Nombre de la Obra: REHABILITACION DE PAVIMENTO A BASE RECARPETEO ASFALTICO DE BULEVARD LUIS DONALDO COLOSIO, EN LA LOCALIDAD EL SAUZ, MUNICIPIO DE URES, SONORA.

N° de Contrato: SIDUR-ED-18-022

Nombre de la Obra: PAVIMENTACION DE LA CALLE ABASOLO Y DE LA CALLE IGNACIO PESQUEIRA EN LA HEROICA CIUDAD DE URES, MUNICIPIO DE URES, SONORA.

N° de Contrato: SIDUR-ED-19-011

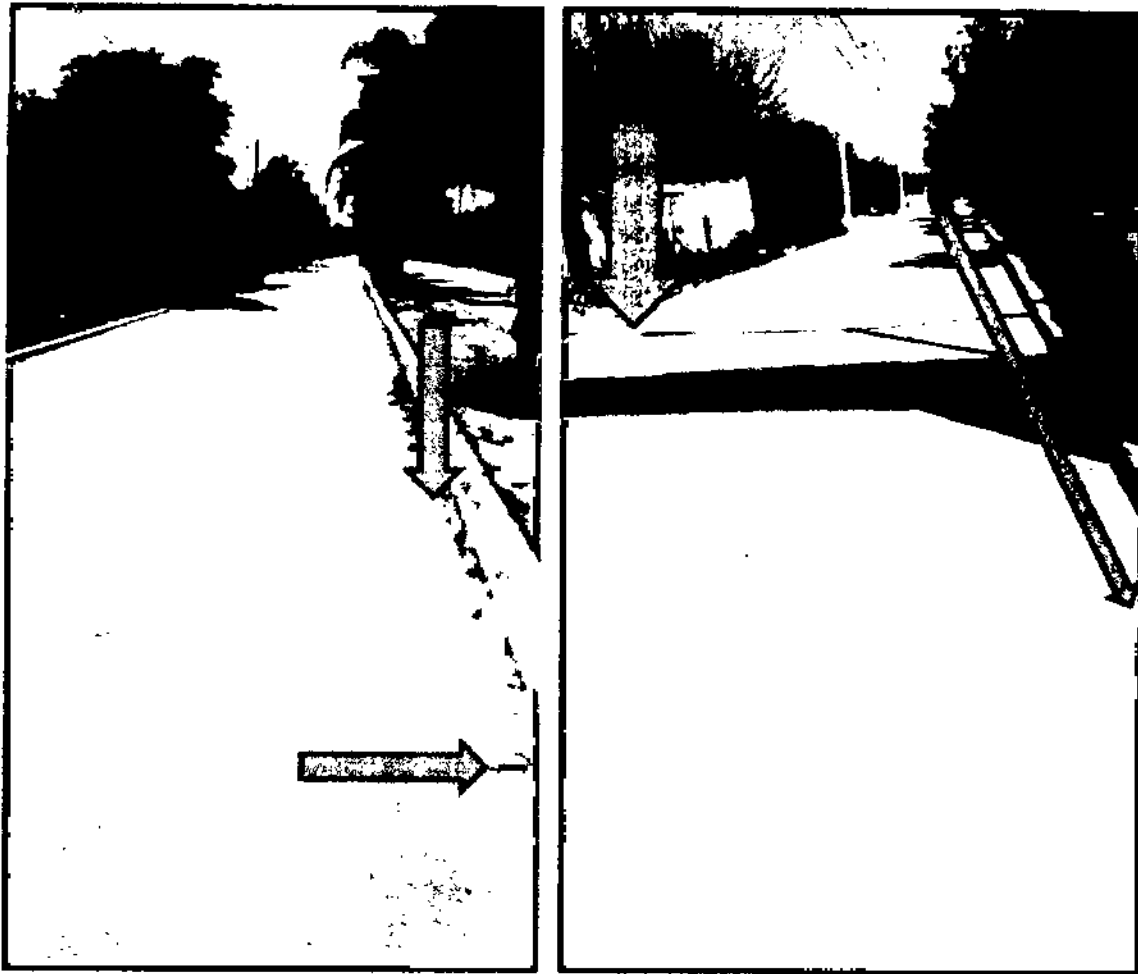
Concreto hidráulico en calle Ignacio Pesqueira, se aprecia en área de banqueta sin colar.

Se aprecia agrietamiento en losa de concreto hidráulico.
